訂 正 の お 願 い

2024. 7 株式会社自研センター

*No.J-929 トヨタ プリウス（ZVW60、ZVW65、MXWH60、MXWH65 系）2023 年 4 月について、
下記の通り訂正いたします。

指数追加のご案内

P.78 B260
指数テーブルに備考文の追加がありましたので、該当ページを差替え願います。

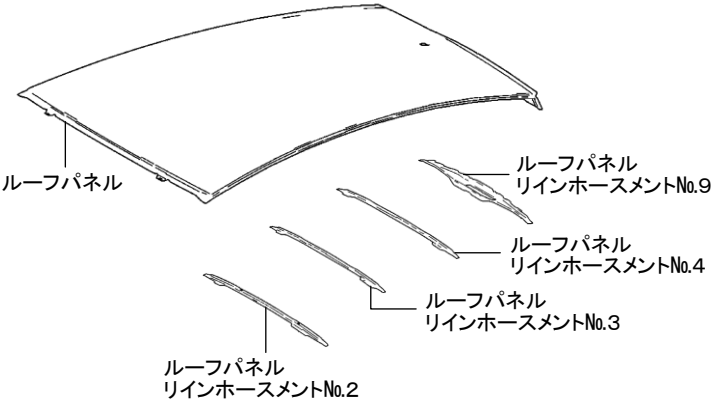
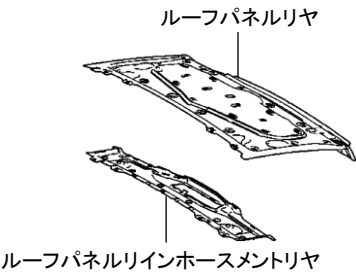
〇〇〇〇 追加

B260	
(1) ルーフパネル取替	
4. 50	取外し状態
	・カウルトップベンチレータルーバサブ Assy ・両側ウインドシールドアウトサイドモールディングロー ・バックドアパネルサブ Assy ・両側バックドアヒンジ Assy ・ルーフヘッドライニング Assy ・フォワードレコグニションカバー No.1 ・両側フロントシート ・リヤシート ・ウインドシールドガラス ・インストルメントパネルフィニッシュパネルローセンタ ・コンソールボックス Assy リヤ
	(含) 作業および部品
パノラマルーフ 3. 50	・バックドアウエザストリップ取替 ・ルーフパネルラインホースメント No.2 取替 ・ルーフパネルラインホースメント No.3 取替 ・ルーフパネルラインホースメント No.4 取替 ・ルーフパネルラインホースメント No.9 取替 ・水密テスト ・付属品
	(含) 作業および部品
	・バックドアウエザストリップ取替 ・ルーフパネルラインホースメントリヤ取替 ・両側フロントシート ・リヤシート ・インストルメントパネルフィニッシュパネルローセンタ ・コンソールボックス Assy リヤ ・水密テスト ・付属品
・高減衰マスチックシーラの名称はボデー修理書より引用	
・[除] 高減衰マスチックシーラ取付け	
・[除] パノラマルーフ機構

B260	
(1)ルーフパネル取替	
4. 50	取外し状態
	・カウルトップベンチレータルーバサブ Assy ・両側ウインドシールドアウトサイドモールディングロー ・バックドアパネルサブ Assy ・両側バックドアヒンジ Assy ・ルーフヘッドライニング Assy ・フォワードレコグニションカバー No.1 ・両側フロントシート ・リヤシート ・ウインドシールドガラス ・インストルメントパネルフィニッシュパネルローセンター ・コンソールボックス Assy リヤ
パノラマルーフ 3. 50	(含) 作業および部品
	・バックドアウエザーストリップ取替 ・ルーフパネルラインホースメント No.2 取替 ・ルーフパネルラインホースメント No.3 取替 ・ルーフパネルラインホースメント No.4 取替 ・ルーフパネルラインホースメント No.9 取替 ・水密テスト ・付属品
(2)ルーフパネルリヤ取替	
パノラマルーフ 3. 50	取外し状態
	・バックドアパネルサブ Assy ・両側バックドアヒンジ Assy ・ルーフヘッドライニング Assy ・フォワードレコグニションカバー No.1 ・両側フロントシート ・リヤシート ・インストルメントパネルフィニッシュパネルローセンター ・コンソールボックス Assy リヤ
	(含) 作業および部品
	・バックドアウエザーストリップ取替 ・ルーフパネルラインホースメントリヤ取替 ・水密テスト ・付属品
・高減衰マスチックシーラの名称はボデー修理書より引用 ・[除]高減衰マスチックシーラ取付け ・[除]パノラマルーフ機構

P.56 B170

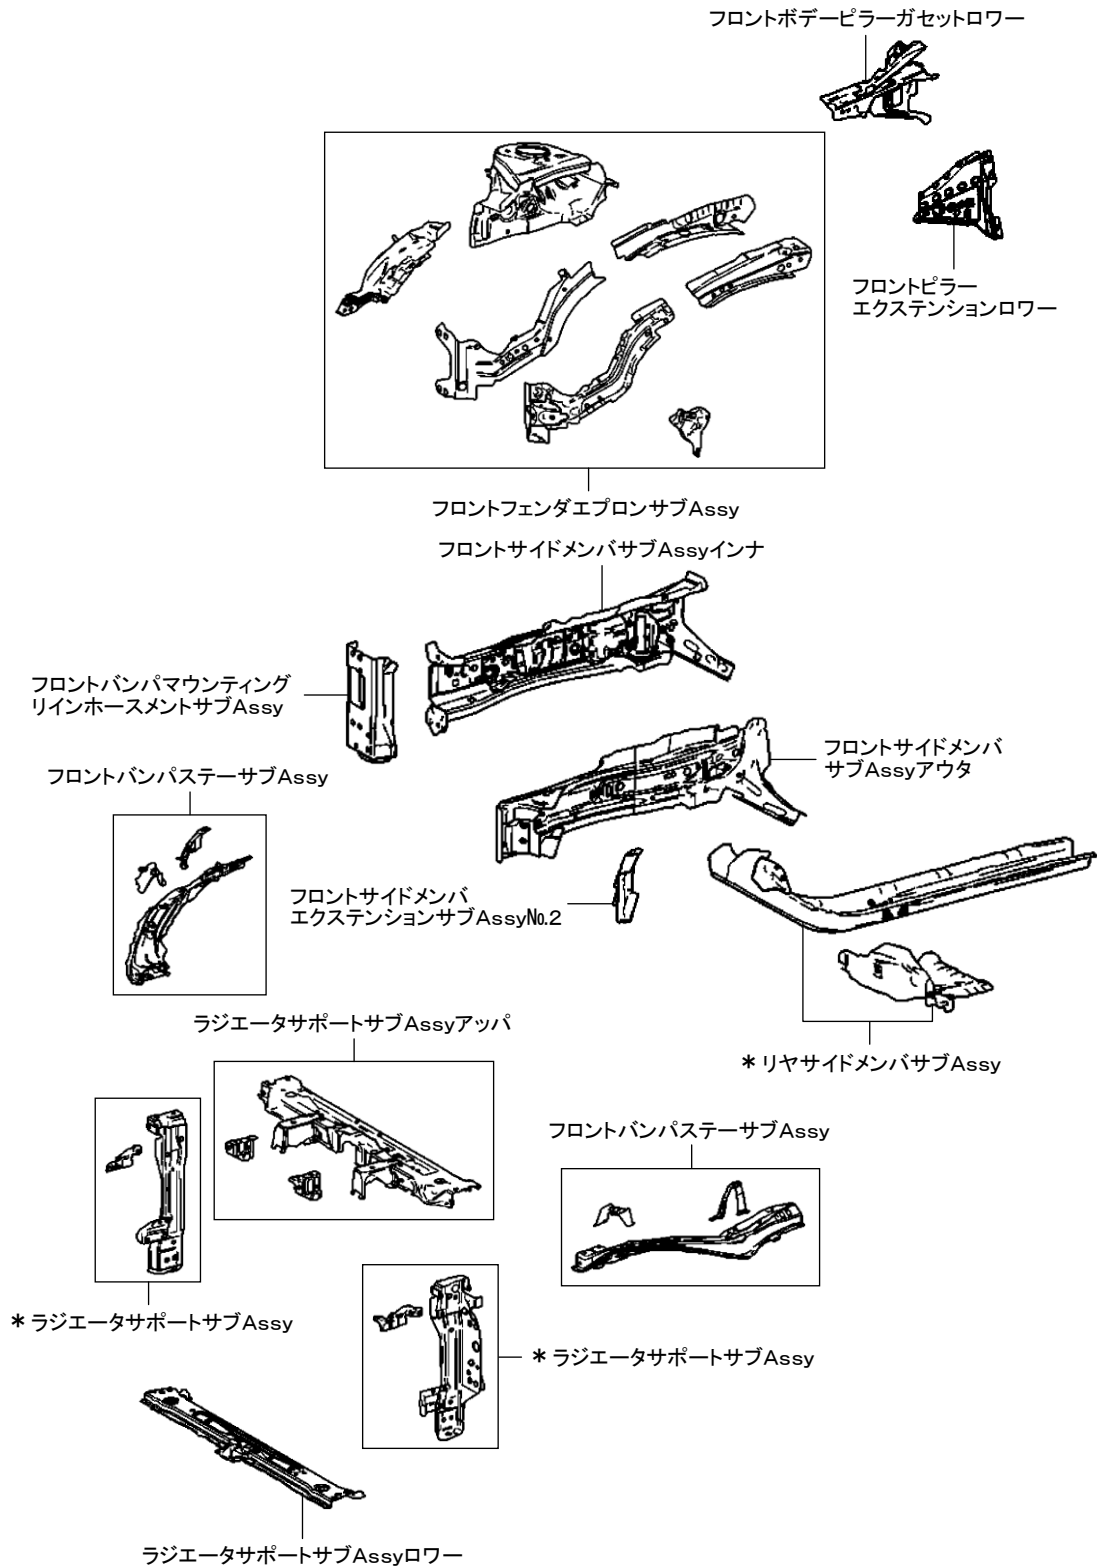
指数が追加設定されましたので、該当箇所を差替え願います。

B170

(1) 両側ラジエータサポートサブAssy、ラジエータサポートサブAssyアツパ、ラジエータサポートサブAssyロワー、片側フロントフェンダエプロンサブAssy、片側フロントサイドメンバサブAssyインナ
取替

- ・ラジエータサポートサブAssyはフロントバンパアームリテーナ部が一体で補給される部品
- ・フロントバンパアームリテーナ部はフロントフェンダエプロンサブAssyを取替える側のみ含んで作成
- ・リヤサイドメンバサブAssy取替は、補給部品からトルクボックスサブAssyフロントを取外して取替える作業
- ・フロントバンパマウンティングラインホースメントサブAssyは左側の部品名称、右側の部品名称はフロントバンパマウンティングラインホースサブAssyとなる
- ・[除]ブレーキブースタAssy(マスタシリンダツキ)
- ・[除]エンジンルーム内配線・配管および付属品(M140)

P.62 B180

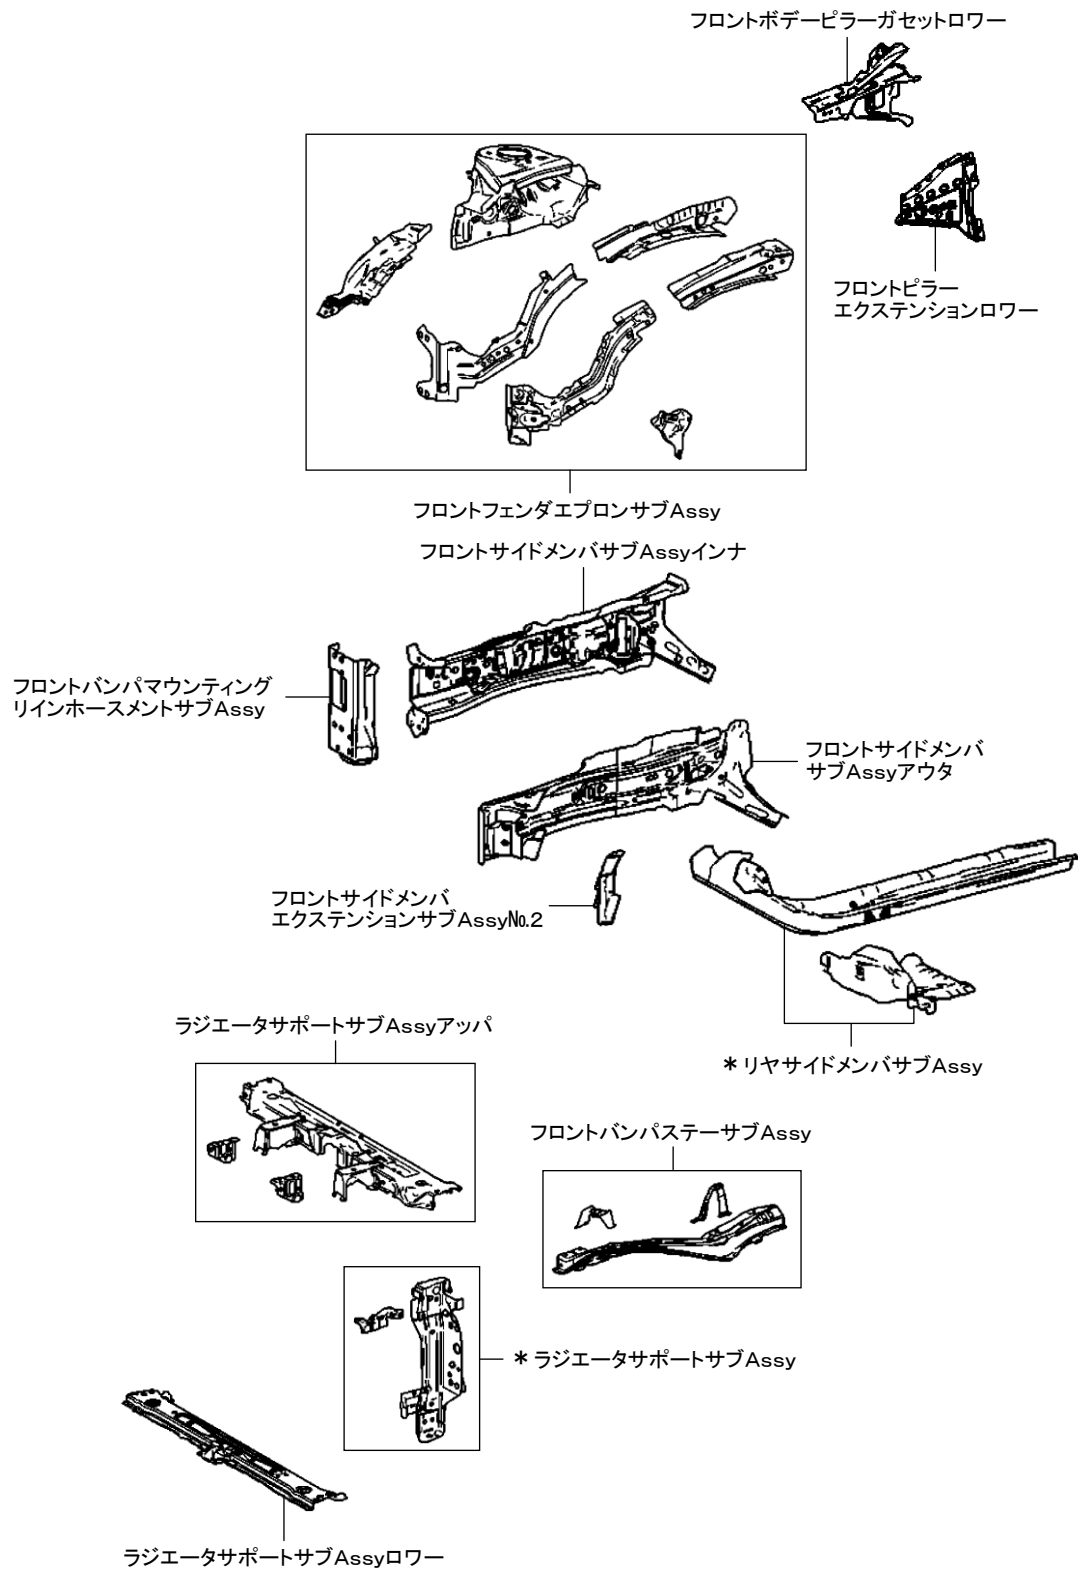
指数が追加設定されましたので、該当箇所を差替え願います。

B180	
(1) 片側ラジエータサポートサブ Assy、ラジエータサポートサブ Assy アップ、ラジエータサポートサブ Assy ロワー、片側フロントフェンダエプロンサブ Assy、片側フロントサイドメンバサブ Assy インナ	
取替	
10. 80	取外し状態 ・フロントバンパカバー ・フロントバンパラインホースメント ・フロントバンパラインホースメントNo.2 ・両側フロントフェンダモールディング ・ラジエータシャッタ Assy ・両側ヘッドランプユニット Assy ・フードサブ Assy ・フードヒンジ Assy ・カウルトップベンチレータールーバサブ Assy ・両側ウインドシールドアウトサイドモールディングロワ ニ ・ウインドシールドワイパモータ Assy およびウインドシー ルドワイパリンク Assy ・カウルトップパネルサブ Assy アウタ ・両側フェンダサブ Assy フロント ・両側ボデーロックパネルモールディング Assy ・両側クォータアウトサイドモールディング ・クーラコンデンサ Assy ・ラジエータ Assy ・エンジン・トランスミッション & フロントサスペンション As sy ・エキゾーストテールパイプ Assy ・エキゾーストパイプ Assy フロント ・エンジンアンダカバー Assy No.1 ・エンジンアンダカバーセンタ ・両側フロントフロアカバー
	(含) 作業および部品 ・フロントサイドメンバエクステンションサブ Assy No.2 取 替 ・フロントサイドメンバサブ Assy アウタ取替 ・フロントバンパステーサブ Assy 取替 ・フロントバンパマウンティングラインホースメントサブ As sy 取替 ・フロントピラーエクステンションロワー取替 ・フロントボデーピラーガセットロワー取替 ・リヤサイドメンバサブ Assy 取替 ・付属品
・説明図参照 ・ラジエータサポートサブ Assy はフロントバンパアームリテーナ部が一体で補給される部品 ・リヤサイドメンバサブ Assy 取替は、補給部品からトルクボックスサブ Assy フロントを取外して取替える作業 ・フロントバンパマウンティングラインホースメントサブ Assy は左側の部品名称、右側の部品名称はフロントバンパマウンティングラインホ ースサブ Assy となる ・[除] ブレーキブースタ Assy (マスタシリンダツキ) ・[除] エンジンルーム内配線・配管および付属品 (M140)

P.69 B191

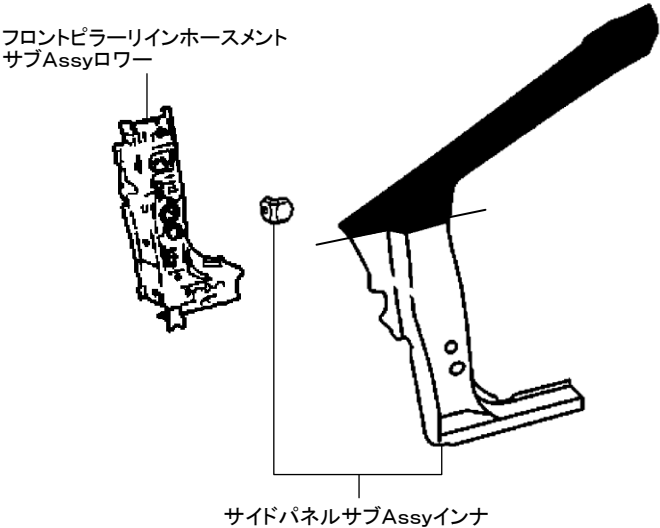
指数が追加設定されましたので、該当箇所を差替えます。

B191	
(1)片側フロントピラー取替	
6. 50	取外し状態
	・フロントバンパカバー
	・フロントバンパラインホースメント
	・フロントバンパラインホースメントNo.2
	・両側フロントフェンダモールディング
	・ラジエータシャッタAssy
	・両側ヘッドランプユニットAssy
	・フードサブAssy
	・フードヒンジAssy
	・カウルトップベンチレータルーバサブAssy
	・両側ウインドシールドアウトサイドモールディングロウ
	二
	・ウインドシールドワイパモータAssyおよびウインドシー
	ルドワイパリンクAssy
	・カウルトップパネルサブAssyアウタ
	・フェンダサブAssyフロント
	・ボデーロックパネルモールディングAssy
	・フロントフェンダエプロンサブAssy
	・ラジエータサポートサブAssy
	・ラジエータサポートサブAssyアッパ
(含)作業および部品	
・フロントピラーラインホースメントサブAssyロワー取替	
・付属品	
・フロントピラー中央部および下部(ロックパネル部)でのカット作業	
・[除]フロントボデーピラーサブAssyインナ

P.75 B240

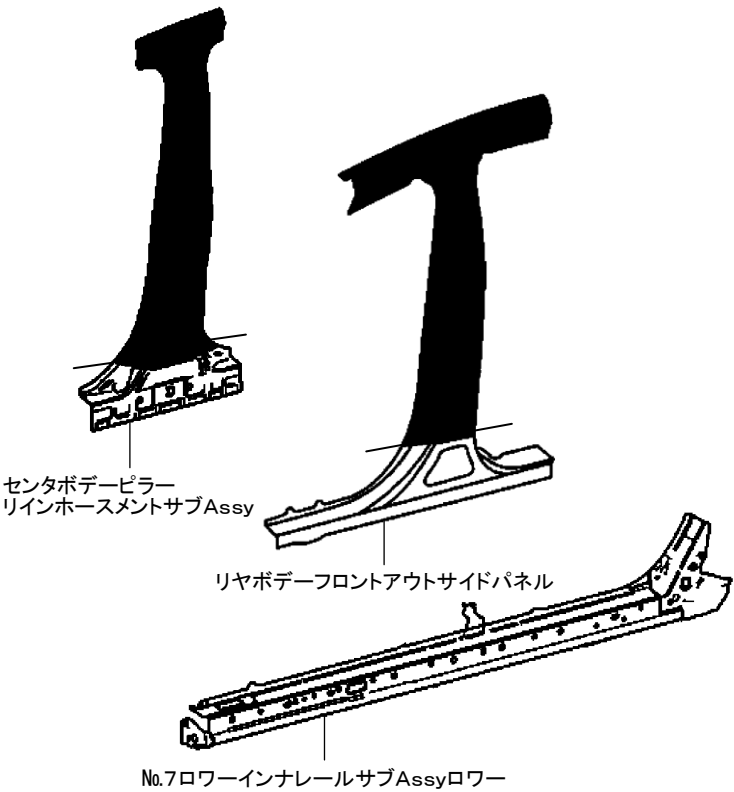
指数が追加設定されましたので、該当箇所を差替え願います。

B240	
(1)片側ロッカパネルアウタ(センタピラー関係あり)取替	
9. 70	取外し状態
	・フロントバンパカバー ・両側フロントフェンダモールディング ・ヘッドランプユニットAssy ・フードサブAssy ・フードヒンジAssy ・カウルトップベンチレータールーバサブAssy ・両側ウインドシールドアウトサイドモールディングロ ー ・ウインドシールドワイパモータAssyおよびウインドシ ー ・カウルトップパネルサブAssyアウタ ・フェンダサブAssyフロント ・ボデーロッカパネルモールディングAssy ・フロントピラーエクステンションロワー ・フロントボデーピラーガセットロワー ・フロントピラー ・フロントピラーラインホースメントサブAssyロワー ・フロントドアパネルサブAssy ・リヤドアパネルサブAssy ・クォータパネルサブAssy前部 ・クォータアウトサイドモールディング ・フロントシート ・リヤシート ・エレクトリックパワーステアリングコラムサブAssy ・インストルメントパネルフィニッシュパネルロワーセンタ ・インストルメントパネル ・インストルメントパネルラインホースメントAssy ・コンソールボックスAssyリヤ ・フロントフロアカバー
	(含)作業および部品
	・No.7ロワーインナレールサブAssyロワー取替 ・センタピラーガーニッシュロワー脱着 ・センタボデーピラーラインホースメントサブAssy下部 取替 ・付属品
・ロッカパネル前後端部およびセンタピラー下部でのカット作業

P.77 B250

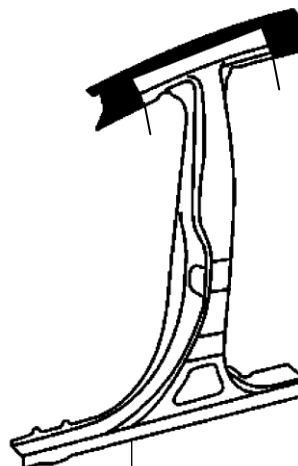
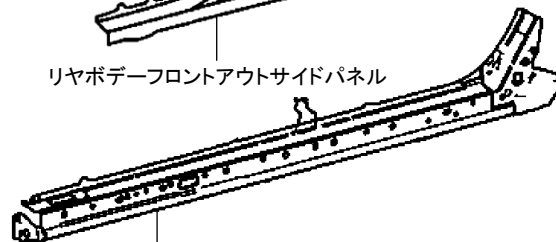
指数が追加設定されましたので、該当箇所を差替え願います。

B250	
(1)片側センタピラー、片側ロッカパネルアウタ取替	
15. 90	取外し状態 ・フロントバンパカバー ・両側フロントフェンダモールディング ・ヘッドランプユニットAssy ・フードサブAssy ・フードヒンジAssy ・カウルトップベンチレータルーバサブAssy ・両側ウインドシールドアウタサイドモールディングロワ 二 ・ウインドシールドワイパモータAssyおよびウインドシー ルドワイパリンクAssy ・カウルトップパネルサブAssyアウタ ・フェンダサブAssyフロント ・ボデーロッカパネルモールディングAssy ・フロントピラーエクステンションロワー ・フロントボデーピラーガセットロワー ・フロントピラー ・フロントピラーラインホースメントサブAssyロワー ・フロントドアパネルサブAssy ・リヤドアパネルサブAssy ・クォータパネルサブAssy前部 ・クォータアウタサイドモールディング ・ルーフヘッドライニングAssy ・フォワードレコグニションカバーNo.1 ・両側フロントシート ・リヤシート ・エレクトリックパワーステアリングコラムサブAssy ・インストールメントパネルフィニッシュパネルロワーセンタ ・インストールメントパネル ・インストールメントパネルラインホースメントAssy ・コンソールボックスAssyリヤ ・フロントフロアカバー
	(含)作業および部品 ・No.7ロワーインナレールサブAssyロワー取替 ・センタボデーピラーラインホースメントサブAssy取替 ・付属品
	・センタピラー 上部およびロッカパネル前後端部でのカット作業 ・[除]センタボデーピラーラインホースサブAssyロワー
